DOSSIER D'AUTORISATION ENVIRONNEMENTALE (DAE)

Pièce G01_I_ADDENDUM au dossier
d'autorisation environnementale_ courrier
du 20 juin 2023 de la Direction
Départementale des Territoires et réponse
du SMTC-AC

OBJET : autorisation environnementale (avec ou sans dig) instruit au titre des articles L. 214-1 à L. 214-6 du code de l'environnement : **InspiRe - Projet lignes BHNS B et C sur les communes de AUBIERE, AULNAT, CHAMALIERES, CLERMONT-FERRAND, CURNON-D'AUVERGNE, DURTOL et ROYAT**

PL : demande de compléments au dossier présenté

Figure 162 : Localisation des ouvrages de rétention secteur 8 (extrait)

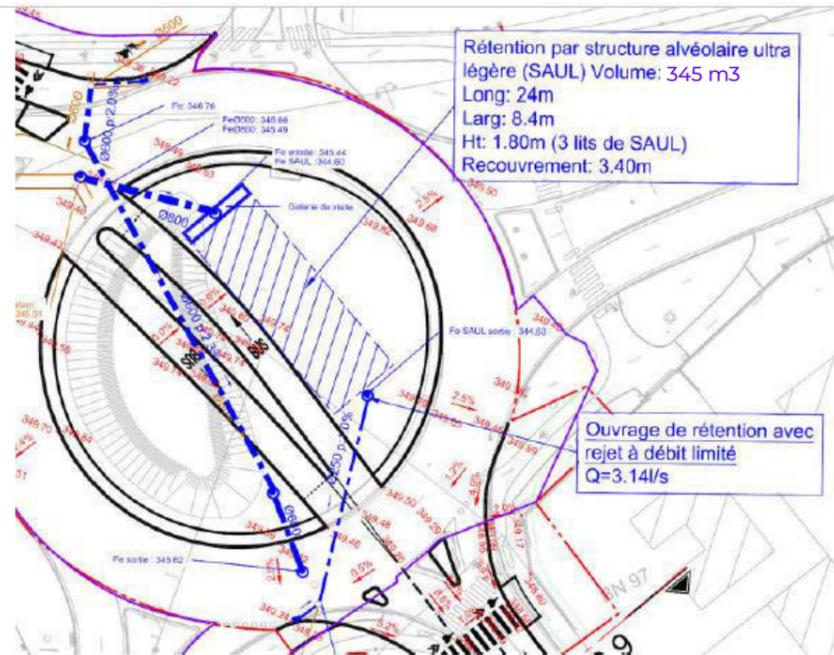
Page 124 de la pièce D01_Etude d'impact_D01_1_Présentation du projet, les eaux pluviales sont gérées par rétention dans un SAUL. Le plan (figure 162) indique un volume de 363 m³ alors que le tableau 19 mentionne un volume de 345 m³. Quel est le volume de rétention du SAUL à prendre en compte ?

Le volume de rétention du SAUL à prendre en compte **est 345m³**.

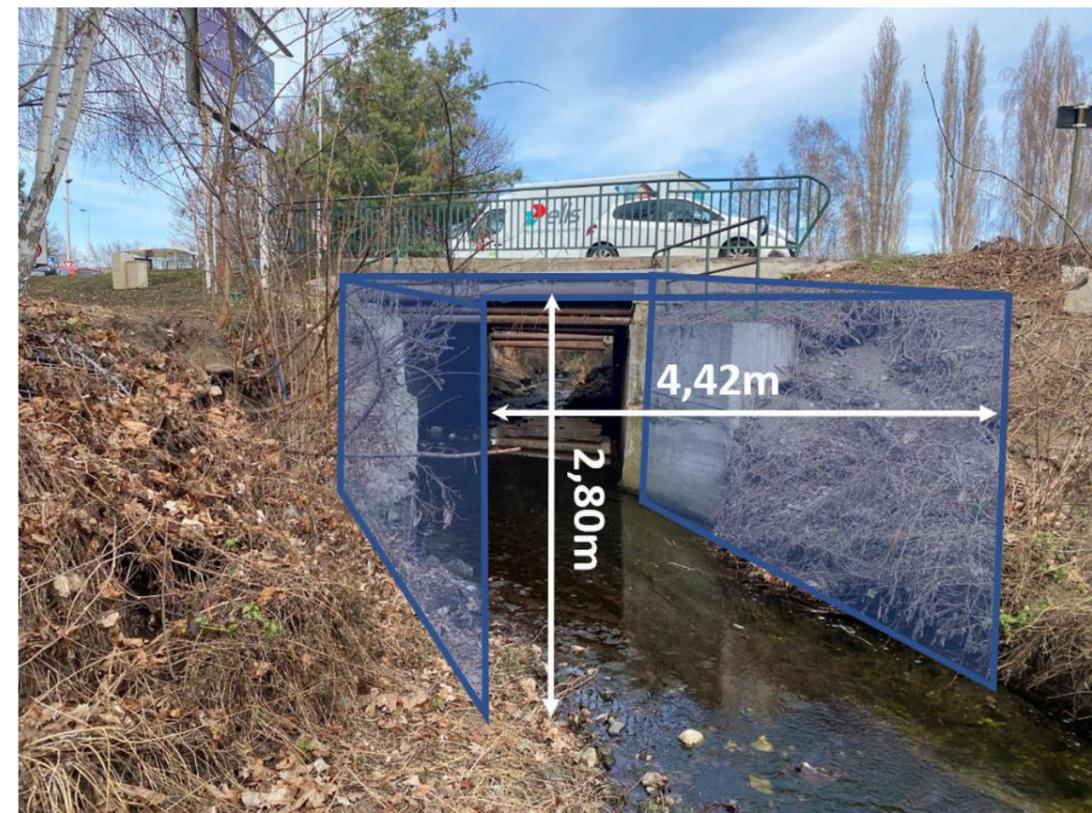
■ **Modification du pont de l'Artière :**

- descriptif détaillé des travaux et interventions réalisés,
- mesures correctives mises en place lors de la réalisation des travaux (mise en dérivation, mise en place de filtres, périodes de réalisation des travaux, moyens de surveillance, accès au chantier,...),
- éléments graphiques, plans ou cartes utiles à la compréhension des pièces du dossier

Les plans de l'ouvrage initial et de la phase projet sont présentés en annexe du document.

Le plan ci-dessous illustre l'emprise de l'élargissement de l'ouvrage sur la vue en plan et sur fond orthophotographique.

Extrait du plan de zonage

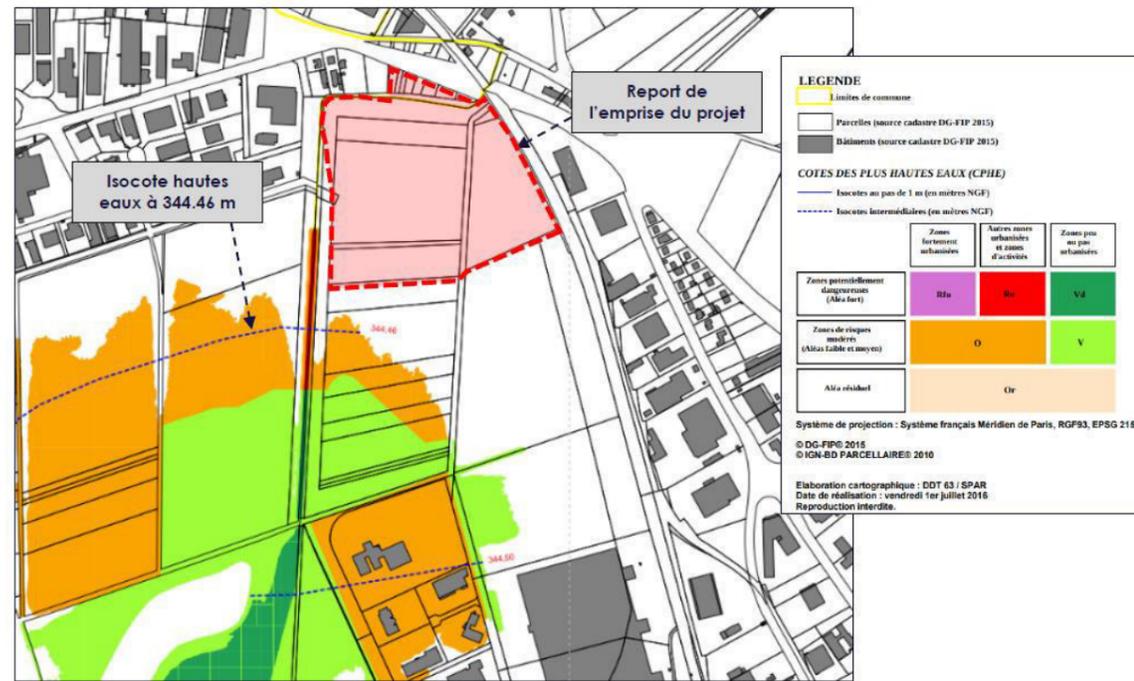
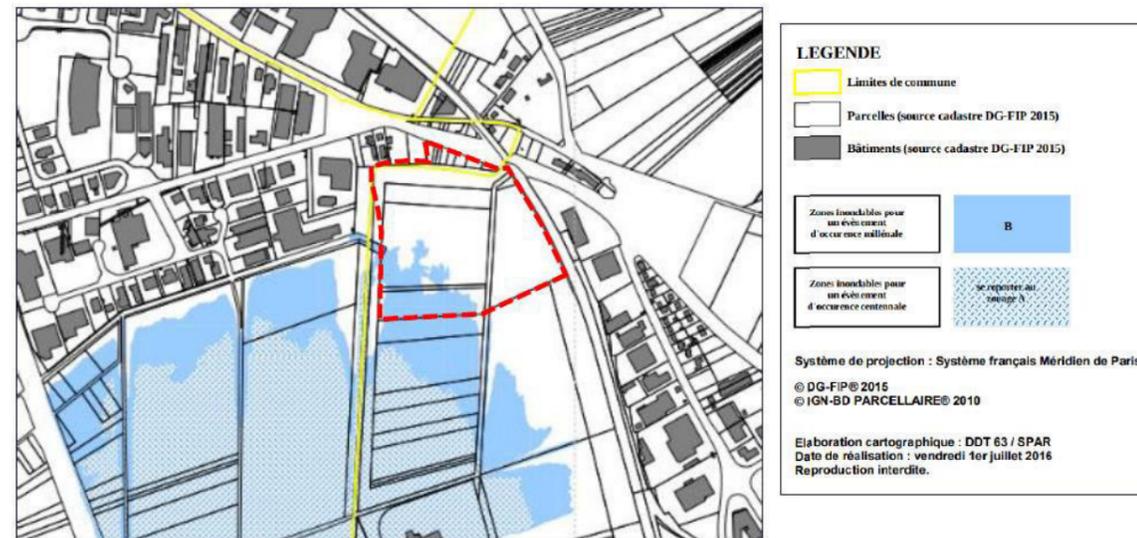
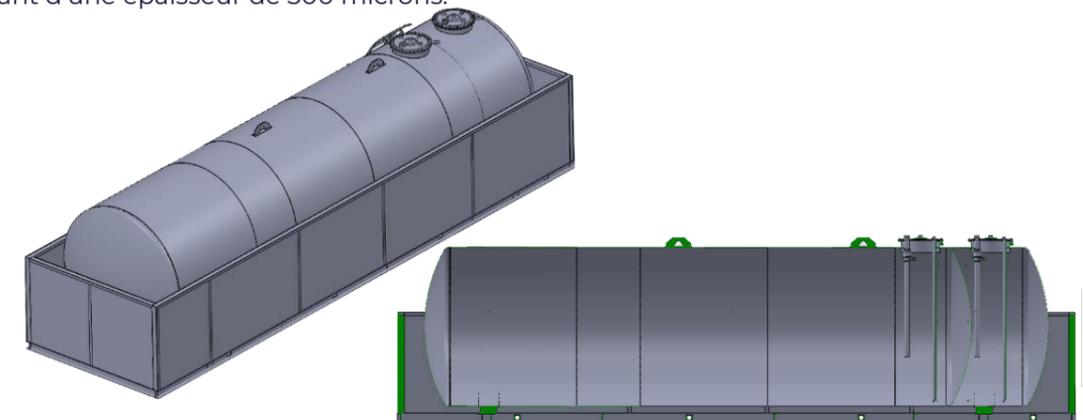
- Le site de la pointe de Cournon étant en zone inondable, la côte NGF d'implantation des cuves de stockage d'hydrocarbure et du plancher des ateliers, ainsi que la côte des plus hautes eaux prises en référence, sont à fournir.
- Les caractéristiques techniques des cuves d'hydrocarbure sont à préciser, en particulier si elles seront enterrées ou aériennes.
- Pour la rubrique ICPE 2925, la puissance maximale de courant utilisable pour cette opération de charge des accumulateurs est à préciser.

Une zone inondable au Sud du projet déborde sur la commune de Cournon avec mention **d'une cote des hautes eaux de la crue centennale à 344.36 m NGF.**

Cette isocote se situe à une distance de 75 m environ au sud de la limite Sud du projet mais **le projet, lui-même, est en totalité hors de la zone inondable pour la crue de référence centennale.**

Les cuves seront implantées en limite Nord de l'emprise également sur la plateforme à 345.90 m NGF. S'agissant de **cuves aériennes**, leur base et la partie haute de la rétention sous les cuves seront donc sensiblement au-dessus de cette cote.

En conséquence, la base des cuves et les rétentions **seront nettement au-dessus (plus de 1.50 m) des plus hautes de la cote de la crue centennale donnée à 344.46 m NGF au plus dans ce secteur et de la cote de la crue millénaire qui peut être estimée à 344.70 m NGF d'après la carte des aléas**.

Dans tous les cas **la plateforme et les équipements sensibles seront toujours hors d'eau**.

PPRT d'ANTARGAZ

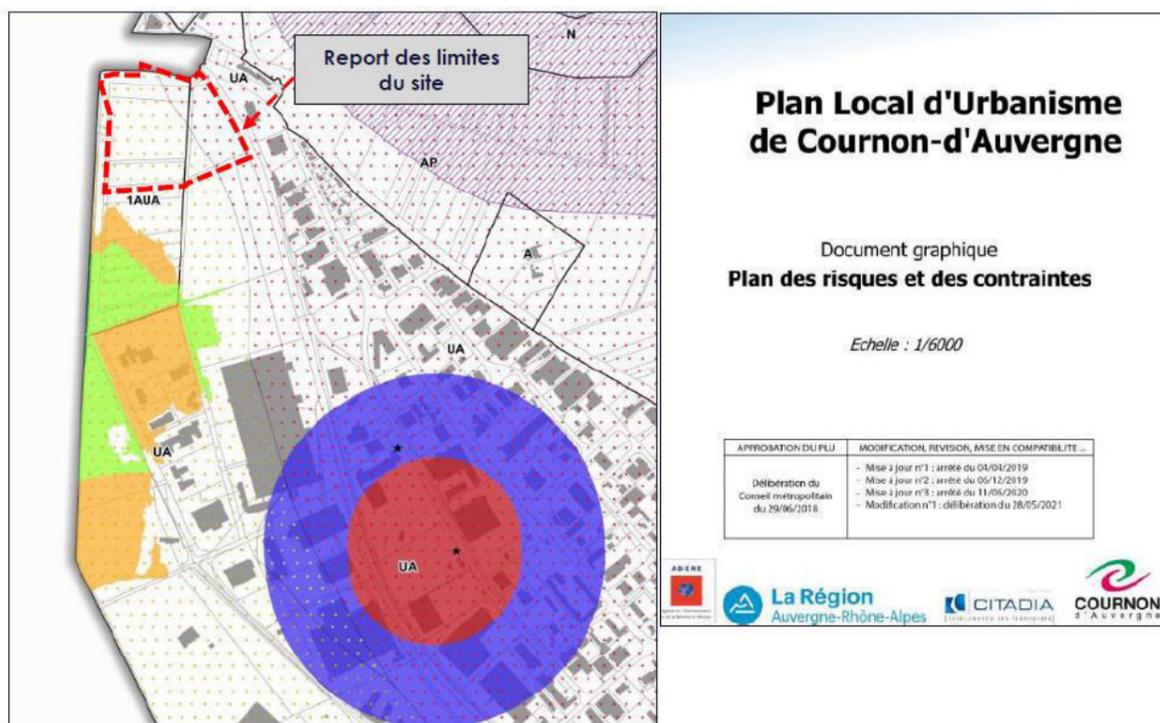
- Une carte permettant de connaître l'implantation des différents équipements soumis à déclaration ICPE par rapport à la zone bleue du PPRT d'Antargaz est nécessaire.

La zone bleue du PPRT d'ANTARGAZ ne concerne pas le site.

Figure 3. Extrait du plan de masse. Station de lavage des intérieurs - aire de distribution de gaz oil. Position du mur coupe feu

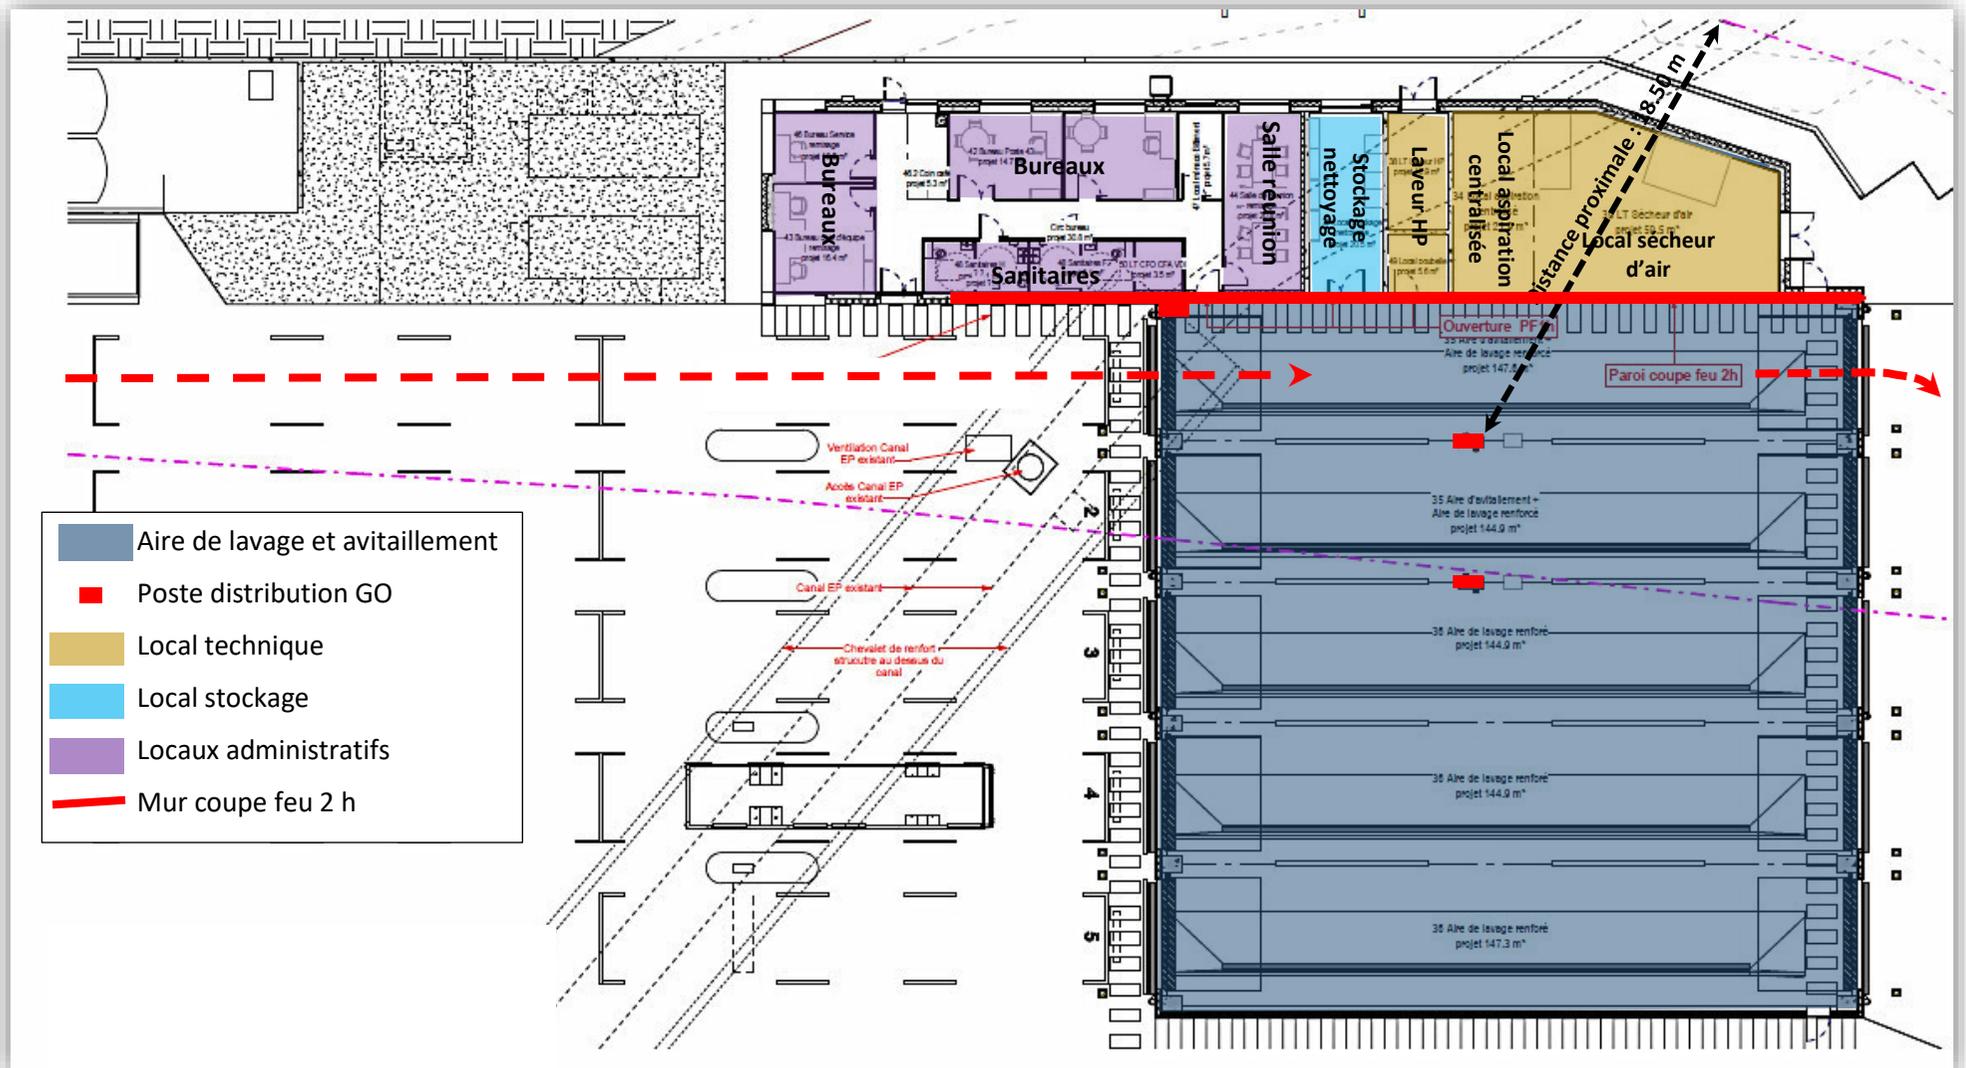
Les installations concernées par l'activité 1435 sont **deux postes de distribution de gazole** qu'il est prévu d'installer **dans la station de lavage intérieure** afin que la distribution puisse se faire à l'abri des intempéries. (La station de lavage intérieure se trouve dans le coin Nord-Est du site - voir le plan de masse en **annexe 2** du formulaire Cerfa et l'extrait du plan de masse en **figure 3** page suivante).

Les calculs montrent que si les distances de retrait des postes de distribution vis-à-vis de la façade Nord ne sont pas suffisantes, la solution d'un mur coupe-feu contre la façade Nord doit être envisagée (comme cela est illustré sur la **figure 3**) et elle permettra de préserver du risque de propagation.
